CONCOURS DE PROJETS
**REAMENAGEMENT DE L'ESPACE
DES DEUX CLOCHERS A VIONNAZ**

RAPPORT DU JURY – SEPTEMBRE 2024

N°05 LA FLEUR A TROIS PÉTALES

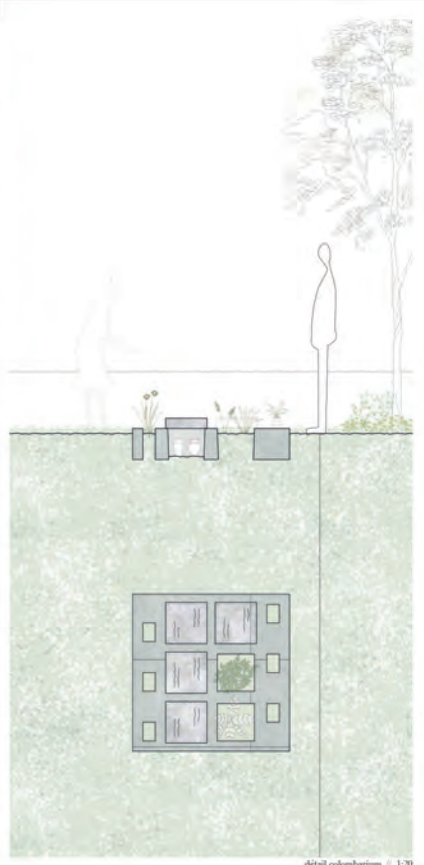
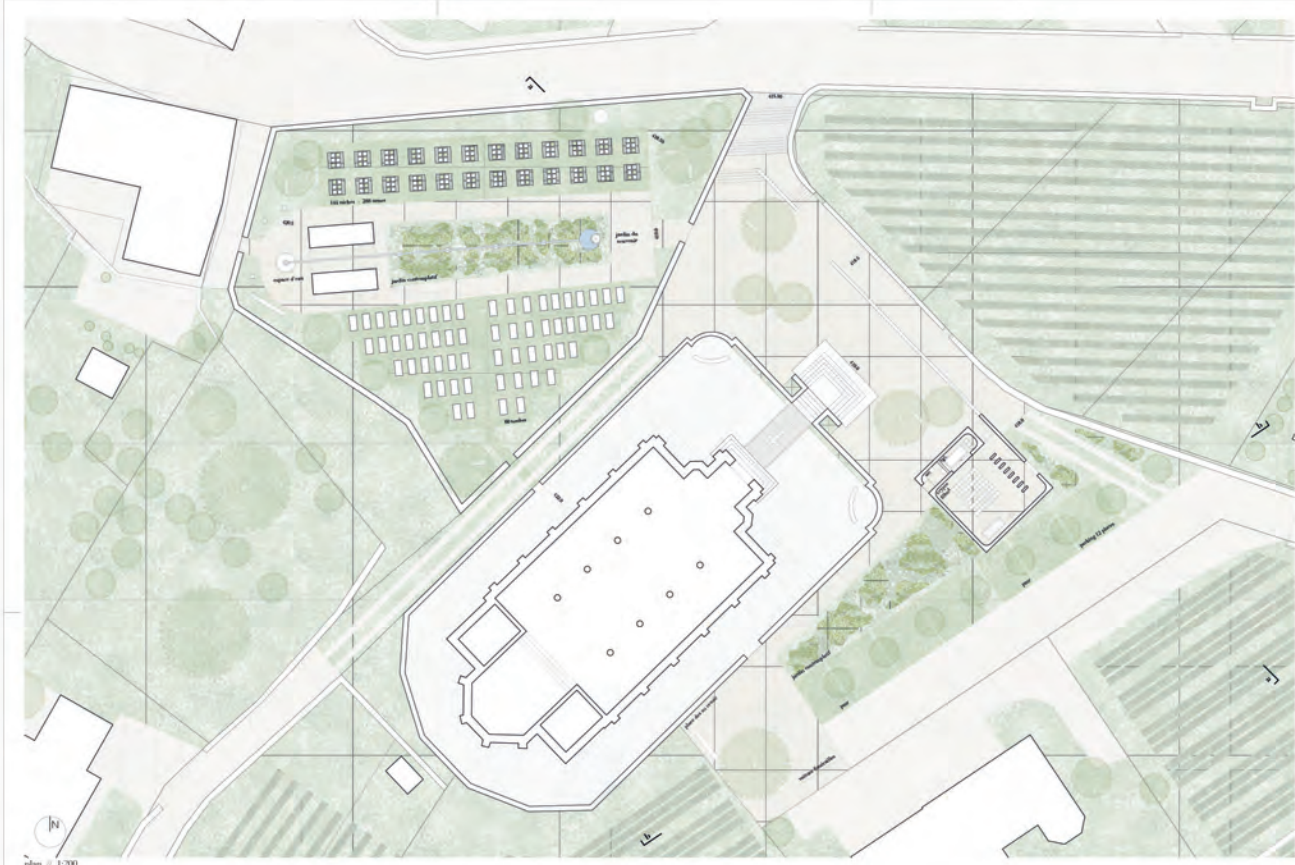
Le projet propose de redéfinir la place de l'église par l'ajout, dans sa partie Sud-Est, d'un nouveau volume accueillant la crypte. Cette esplanade, lieu de référence du site, met en contact autant le parvis de l'église, que l'accès au cimetière et l'entrée de la nouvelle crypte, tout en offrant une vue dégagée sur le grand paysage.

Le volume de la crypte se différencie par sa matérialisation contemporaine de l'environnement historique du site. Son travail volumétrique assumé tend à établir un dialogue avec l'existant, le clocher et l'église avec son parvis. La précision de son implantation et de ses dimensions définitives devra être réglée avec une grande attention pour que l'équilibre volumétrique du nouvel ensemble conserve ses qualités. Le plan de cette nouvelle crypte est simple et fonctionnel et l'atmosphère intérieure offre de belles qualités.

La position du nouveau volume, à l'entrée du site, permet de séparer clairement la zone véhicules des espaces dévolus aux piétons. Le parking intégré dans une zone verte renforce cette séparation et permet de limiter au maximum l'impact de l'espace dévolu aux véhicules. La place « des Au revoir », rotule de distribution dans la partie supérieure du parking, articule simplement les distributions, bien que sa dimension puisse être légèrement réduite.

L'aménagement du cimetière permet, par sa réorganisation, de disposer les fonctions avec simplicité. Le jardin du souvenir et sa promenade périphérique, unifie l'ensemble avec finesse tout en renforçant le rôle du clocher de 1581.

Le nouveau revêtement proposé (« uniforme à grains sélectionnés de teinte claire et perméable »), en particulier sur les espaces de la place d'accueil, devra répondre aux exigences de fonctionnement du site. La végétation arborée, tant sur la place d'accueil que dans le cimetière, devra être précisée, complétée et diversifiée, afin d'apporter de la fraîcheur et de renforcer la convivialité.

Une attention majeure est mise sur le nouveau volume de la crypte. Le reste des interventions proposées sont calmes et limitées laissant présager une grande qualité d'usage des différents lieux projetés. Le jury salue la clarté de l'organisation générale du site qui découle des propositions.

N°06 KAZIMODO

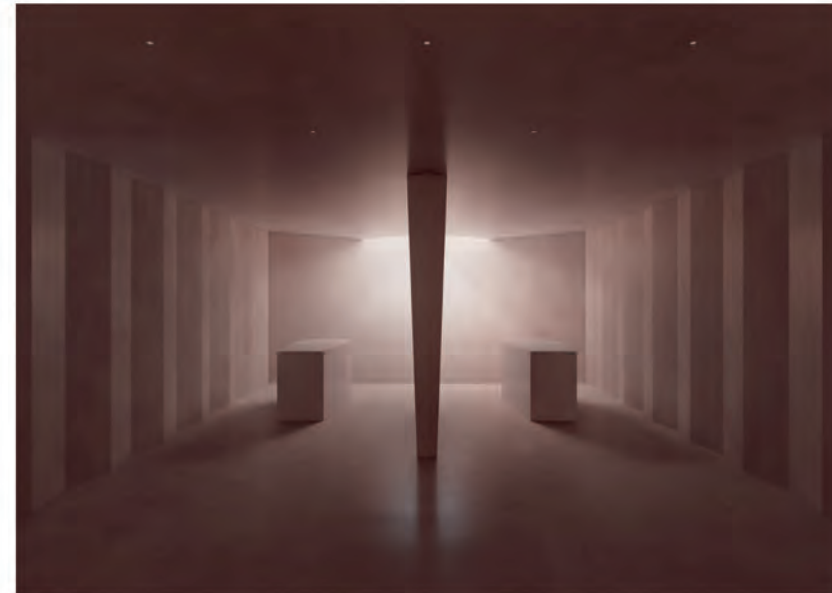
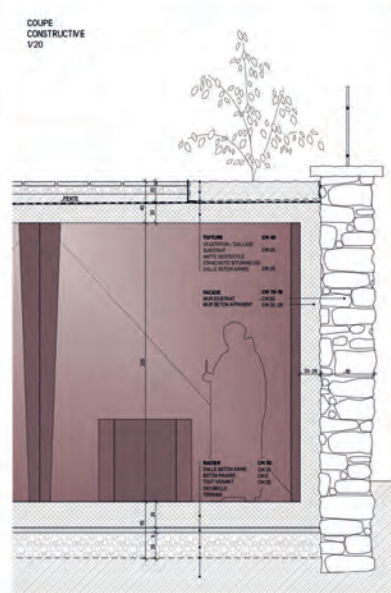
La crypte proposée se situe sous le parvis de l'église, dans l'interstice entre l'embranchement du clocher et le mur d'enceinte du parvis. La proposition offre l'avantage de ne pas surcharger le site avec un nouveau volume et évite les dialogues ou confrontations entre l'existant et le nouveau programme. Cette nouvelle crypte trouve naturellement sa position dans le site et participe à clarifier les circulations et les différentes zones de l'esplanade. Malheureusement, ce projet porte en lui les défauts inhérents à ses qualités, induisant une intervention jugée trop importante dans ce contexte protégé laissant présager une réalisation complexe et un coût d'investissement beaucoup plus conséquent que les autres propositions. L'atmosphère proposée dans la crypte, sa spatialité en lien avec sa structure et le travail de lumière montre une grande sensibilité pour ce lieu.

L'organisation du parking à l'entrée du site, permet de séparer naturellement les espaces dévolus aux piétons des espaces pour les véhicules. La proposition de dévier l'accès à la partie supérieure du site depuis la route cantonale, en-dessus du cimetière, ne paraît pas nécessaire. Le transit véhicules, très ponctuel sur le parvis de l'église au vu de la faible fréquence est acceptable.

L'organisation du cimetière pour la zone des tombes et du jardin du souvenir propose, avec beaucoup de finesse et peu de moyens, une réminiscence de l'histoire du lieu appropriable par les utilisateurs. A l'opposé, la zone des colombariums paraît trop rigide, sérielle et se lie difficilement avec les autres aménagements proposés. Le prolongement du marquage de l'axe de l'ancienne église, jusqu'à l'extérieur du cimetière, paraît un peu trop maniéré et ne semble pas nécessaire.

Les alignements de grands cyprès renforcent le caractère monumental et l'identité spirituelle du lieu. Leur forte présence participe à son unité. Le choix de cette essence méditerranéenne très marquée et très architecturée interroge cependant au regard du contexte viticole et de l'écrin montagnard du site.

N°01 BRISE DE PENTE

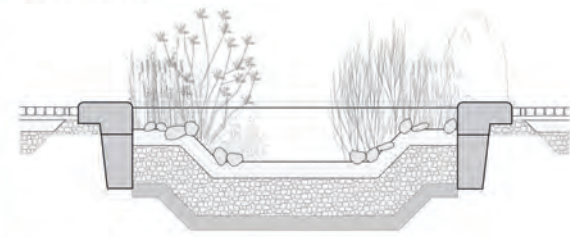
Le projet présenté localise la nouvelle crypte dans la partie supérieure du parking actuel et propose un nouveau dialogue avec l'église et le clocher. Le parcours projeté amenant à la crypte offre de très belles qualités. Cet espace, fortement végétalisé, un jardin, forme un seuil entre la zone véhicules et la crypte et séquence de manière pertinente les circulations, tout en offrant une atmosphère concordante avec la fonction du bâtiment. Le jury regrette que les concurrents ne résolvent pas de manière plus adéquate le nombre de places de stationnement qui, lors de cérémonies, péjore la qualité de l'esplanade projetée.

La crypte proposée offre une relation intérieur - extérieur saisissante, mettant en contact l'environnement proche et s'opposant à la relation au grand paysage omniprésente sur cette esplanade. Bien que le jury relève la qualité spatiale et la cohérence de la proposition constructive de ce pavillon, il se questionne sur la pertinence de cette relation et si l'espace extérieur est suffisamment « protégé » pour offrir le calme souhaité dans ce lieu de recueillement.

Le cimetière est lu comme un parchet. Bien qu'en contradiction avec l'orientation existante, l'implantation des nouvelles tombes et des niches le long des courbes de niveaux ancre le cimetière dans son contexte viticole et renforce l'unité du site. Le traitement diversifié, en strates, de la végétation (arbres majeurs, secondaires, cépées, prairies et gazons) est apprécié.

Dans sa matérialisation, la proposition de végétalisation du site avec des pavés de pierre à joints variables est convaincante et permet de travailler le dégradé entre les matériaux avec finesse. Son extension à l'ensemble du site, semble en revanche trop généralisée, en particulier sur le pourtour et le parvis de l'église.
